Bruxelles Urbanisme et Patrimoine

WATERMAEL-BOITSFORT. Cités-jardins Le Logis-Floréal - Rue des Acanthes, 13.
(= cités-jardins classées comme ensemble)
DEMANDE D'AVIS DE PRINCIPE : Agrandissement d'une annexe en façade arrière et d'une tabatière en toiture.

Avis de principe de la CRMS

Élévations des façades arrière, existante et projetée, extraits de la demande

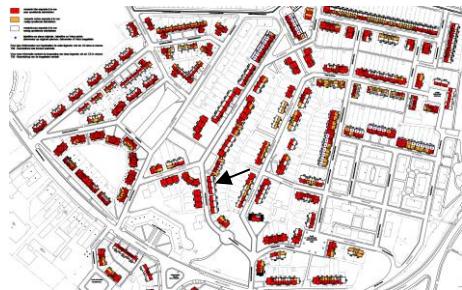
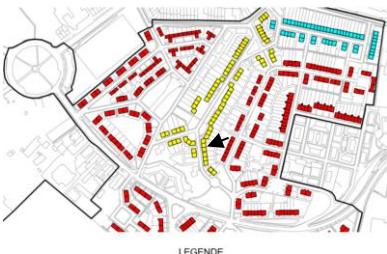
La CRMS approuve le **remplacement de la véranda existante** par une construction de meilleure qualité, jugée – à cette adresse – comme respectueuse des caractéristiques patrimoniales, tant en matière d'intégration architecturale et typologique que d'insertion paysagère. Cette décision repose sur une évaluation réalisée à partir d'un ensemble de critères pris en compte conjointement, et établis dans l'esprit des principes du Plan de gestion patrimoniale¹ en vigueur dans les cités-jardins Le Logis et Floréal.

- elle s'intègre de manière adéquate à la composition de la façade arrière et en améliore l'aspect actuel, déjà transformé ;
- les baies d'origine de la façade arrière sont conservées selon leurs dimensions originelles, moyennant l'enlèvement d'une allège ;

- le jardin est de plain-pied avec la maison, ce qui facilite les raccords de l'annexe avec le bâti existant ;
- la profondeur de l'ajout n'excède pas 3 m et son emprise au sol et respecte le seuil maximal de 25 % autorisé dans le PGP pour la minéralisation (toute minéralisation supplémentaire au-delà de ce seuil, par exemple sous forme de terrasse, n'est pas donc pas acceptable) ;

- les caractéristiques architecturales proposées pour la nouvelle véranda devront être similaires à celles autorisées pour le remplacement d'autres vérandas (régulières quant à elles) par permis intégrant les conditions formulées par la Commission² :

- privilégier l'usage de profilés en acier, tout en admettant, pour des raisons budgétaires, le recours à l'aluminium ;
 - réaliser les murets de soubassement en briques de récupération ;

- affiner autant que possible les profils de toiture et réduire la largeur de la corniche ;
 - employer du vitrage extra-clair, dépourvu d'effet réfléchissant ;

- prévoir le rehaussement des murs mitoyens en briques plutôt qu'en verre.

Les plans d'exécution devront - ici - être adaptés dans le respect de ces mêmes permis.
